Complex project 'Realisatie van extra containerbehandelingscapaciteit in het havengebied Antwerpen'

Antwoordennota naar aanleiding van de adviezen op het voorontwerp projectbesluit Westelijke Ontsluiting Waaslandhaven

3 januari 2024

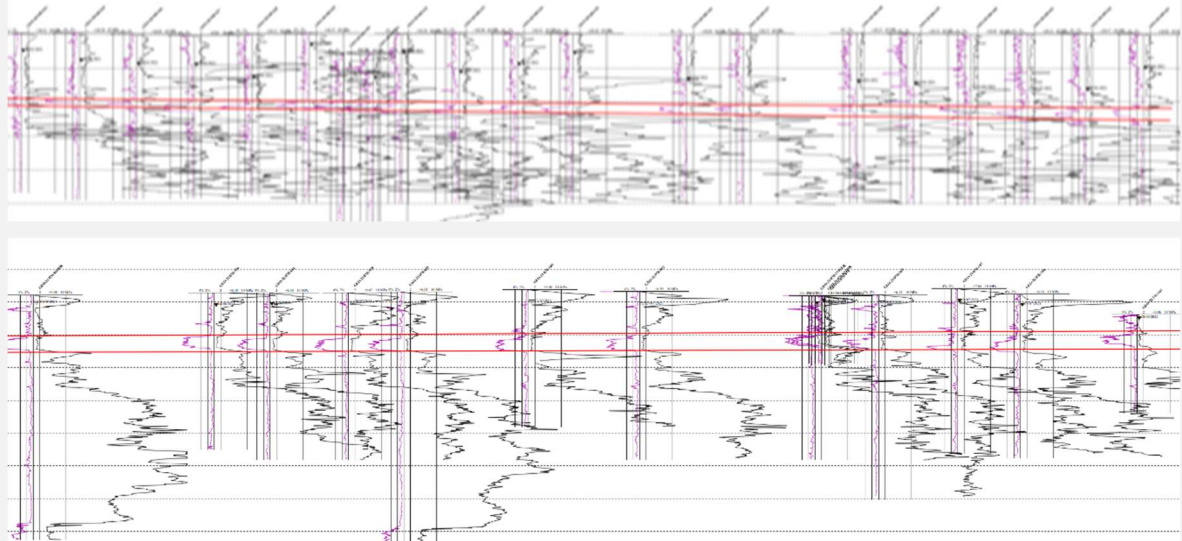
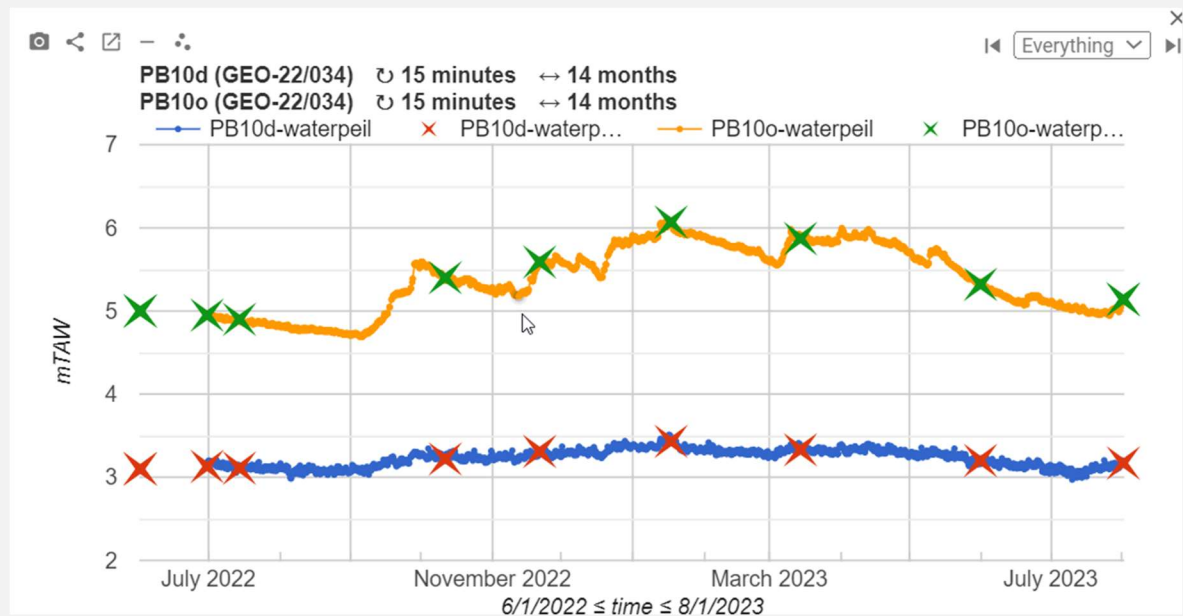
Goedkeuring dossier, geen aanpassingen vereist.	
A09 149.	Grondwater en bemalingsnota De berekende debieten in de bemalingsnota zijn aan de lage kant, maar als het grootste deel ingekuipt is zullen debieten beperkt zijn. De waarden voor de hydraulische parameters zijn cruciaal en dan in het bijzonder de weerstand van de veenlaag (gesloten bouwkuip). Is een gevoeligheidsanalyse gebeurd op die parameters? Kan men referenties vermelden betreffende de keuze van de waarden van de hydraulische parameters, bv. uit pompproeven in de omgeving? Als er belangrijke onzekerheden zijn is het van belang om bijkomend veldproeven uit te voeren om de hydraulische parameters ter plaatse beter te kunnen inschatten.

Er zijn geen tests uitgevoerd om de doorlatendheid van de verschillende grondlagen in kaart te brengen. In plaats daarvan werd gebruikgemaakt van een combinatie van literatuurwaarden, ervaring, analyses en iteratieve kalibratie met behulp van bestaande peilbuizen om deze waarden te bepalen.

Het is veilig om te zeggen dat er zich een ondoorlatende laag bevindt op ongeveer 0 mTAW over het projectgebied, met uitzondering van het gebied waar het Doeldok is ingekort en opgevuld. Dit wordt bevestigd door de sonderingen, waarvan hieronder twee voorbeelden te zien zijn met de veenlaag aangeduid.

Op verschillende locaties zijn er peilbuizen met zowel diepe (onder de veenlaag) als ondiepe (boven de veenlaag) grondwaterpeilen. Uit deze metingen blijkt dat het freatische grondwaterpeil en de diepere grondwaterpeilen geen contact met elkaar hebben, wat erop wijst dat er een ondoorlatende laag tussen beide aanwezig is.

Typisch ligt de horizontale doorlatendheid voor veenlagen tussen $1E-6$ m/s en $1E-8$ m/s, met de verticale doorlatendheid ongeveer een factor 10 lager. We hebben een waarde van $k_x = 5E-8$ m/s toegepast op deze laag en met behulp van ons model hebben we een goede kalibratie kunnen bereiken.
